**Onderwerp**  
Advies instemming winningsplan geothermie Middenmeer II

Naar aanleiding van uw adviesverzoek van 11 juli 2019 (per email) omtrent de instemming met het winningsplan voor aardwarmte "Aardwarmte Middenmeer II" van 11 april 2019 door ECW Geowarmte I (hierna: vergunninghouder), stuur ik u hierbij ons advies.

**Onze referentie**  
AGE 19-10.075

## **Bijlage 1: geotechnische evaluatie winningsplan aardwarmte Middenmeer II**

Figuur 1: Locatie winningsvergunning Middenmeer II t.o.v. seismische zones De Crook (1996).

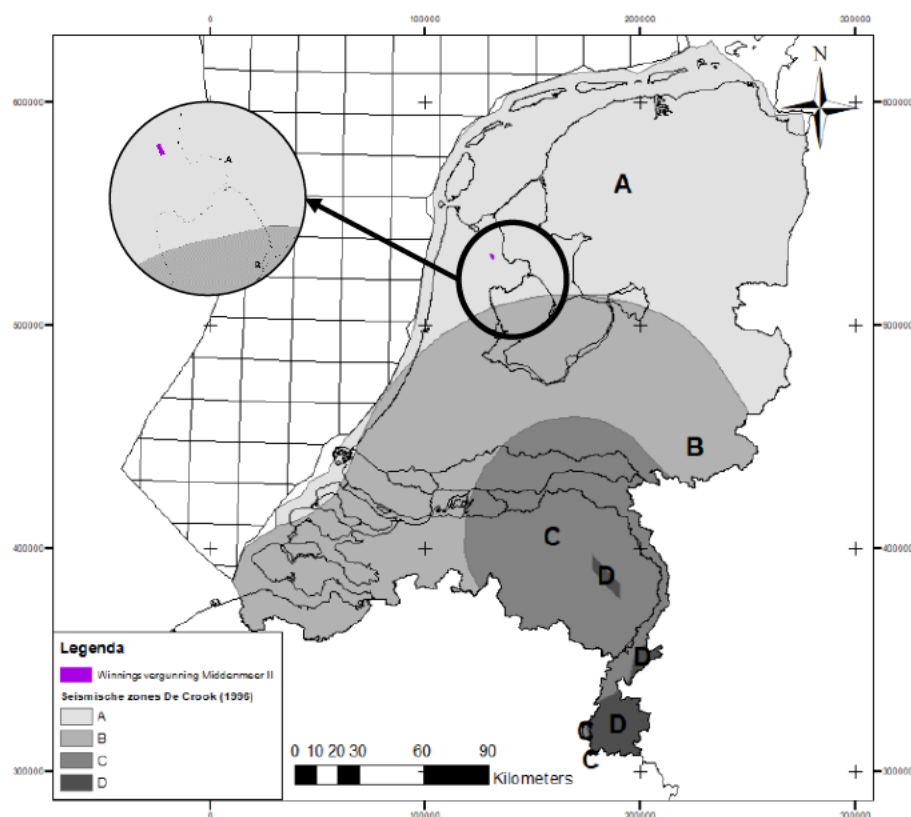
| Eerste drie vragen beslisboom                                                                                                           | Antwoord         |         | Argumentatie en opmerkingen TNO-AGE                                                                                                                                                          |
|-----------------------------------------------------------------------------------------------------------------------------------------|------------------|---------|----------------------------------------------------------------------------------------------------------------------------------------------------------------------------------------------|
| Ligt het project in de tektonisch actieve Roerdalslenk?                                                                                 | nee              | nee     | Ligt ver buiten gebied C van De Crook (1996), zie Figuur 1, dat grotendeels overeenkomt met het tektonisch actieve gebied de Roerdalslenk.                                                   |

Op basis van bovenstaande bevindingen is TNO-AGE het eens met de vergunninghouder dat het antwoord op de eerste drie vragen van de beslisboom **nee** is.

Figuur 6: DoubletCalc2D uitvoer van het TNO-AGE scenario voor de drie doubletten bij Middenmeer. De kaart toont de temperatuursverandering op reservoirdiepte aan het eind van de huidige winningsvergunningsduur.

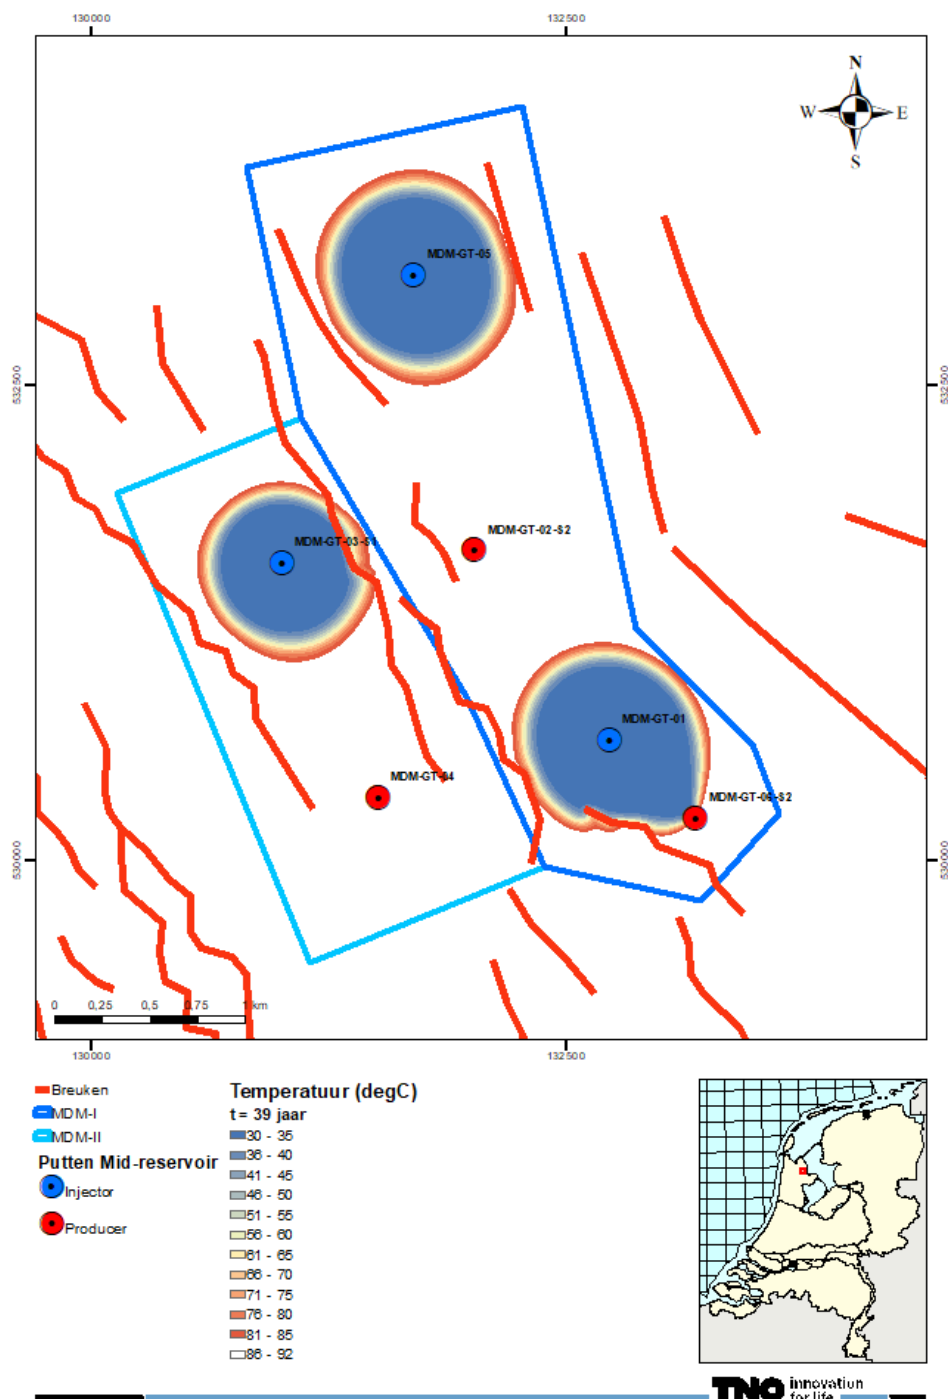
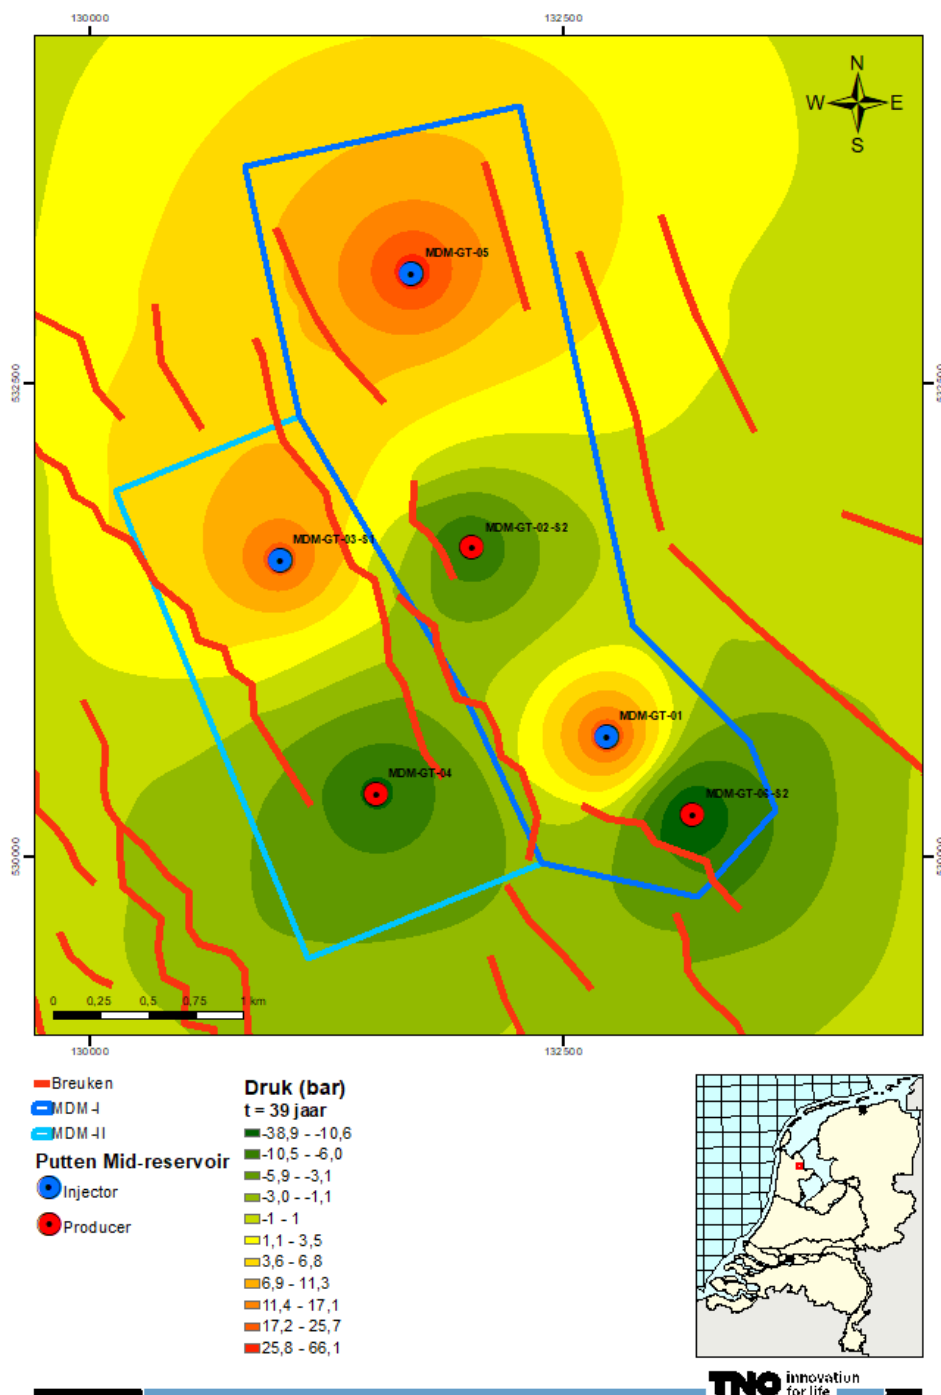
Verder tonen de modelresultaten (Figuur 6 en 7 in Bijlage 2) aan dat, na injectie van deze hoeveelheid water, de injectieput een maximale afkoeling bij de dichtstbijzijnde breuk van ca. 60 °C veroorzaakt en een maximaal drukverschil van ca. 8 bar bij een debiet van 250 m<sup>3</sup>/uur.

- Aan het eind van de winningsvergunningstermijn (39 jaar na de productiestart eind 2014) heeft de injectieput een maximale afkoeling van ca. 60 °C en een drukverschil van ca. 8 bar veroorzaakt op de dichtstbijzijnde breuk.

Figuur 8: DoubletCalc2D uitvoer van het TNO-AGE scenario voor de drie doubletten bij Middenmeer. De kaart toont de bodemdaling aan het eind van de huidige winningsvergunningsduur.

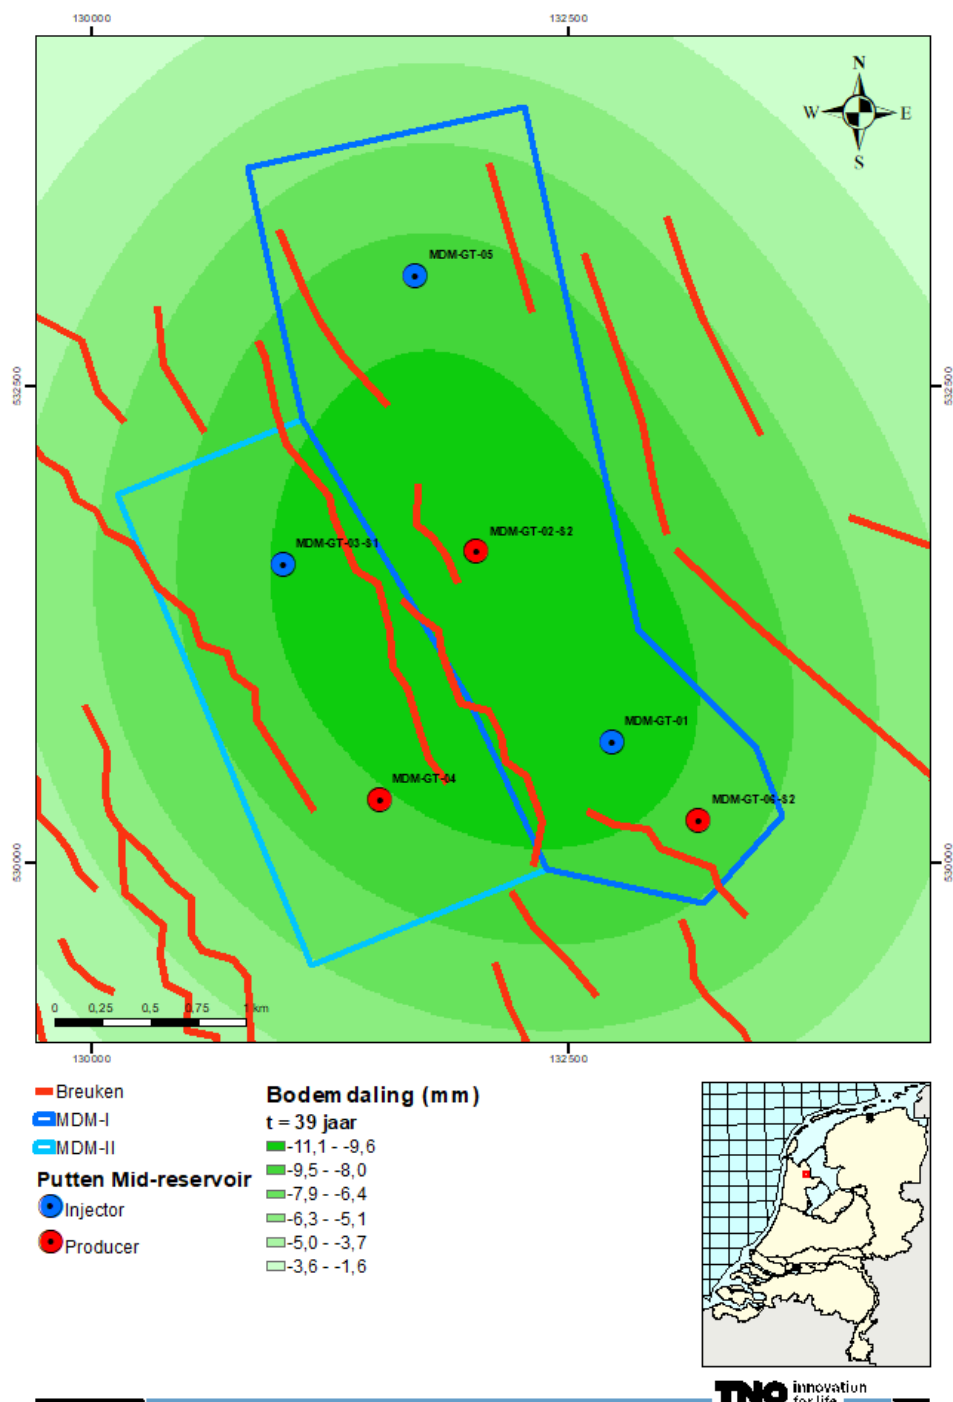
conform hun productieprognose zullen gaan produceren. De gemodelleerde maximale bodemdaling is in de orde van 1,1 cm (Figuur 8), overeenkomstig met de beschrijving van de vergunninghouder. Het kleine verschil wordt waarschijnlijk verklaard door de gemodelleerde productieduur. De vergunninghouder berekent de bodemdaling na 30 jaar productie en TNO-AGE na 39 jaar, de periode vanaf de start van productie tot het einde van de winningsvergunningstermijn.

- De door TNO-AGE gemodelleerde maximale bodemdaling is 1,1 cm en komt overeen met de bodemdaling berekend door de vergunninghouder (1 cm). Het kleine verschil met het resultaat van de vergunninghouder wordt waarschijnlijk verklaard doordat TNO-AGE een productieduur van 39 jaar (vanaf start productie tot einde van de winningsvergunning) gebruikt en de vergunninghouder 30 jaar.
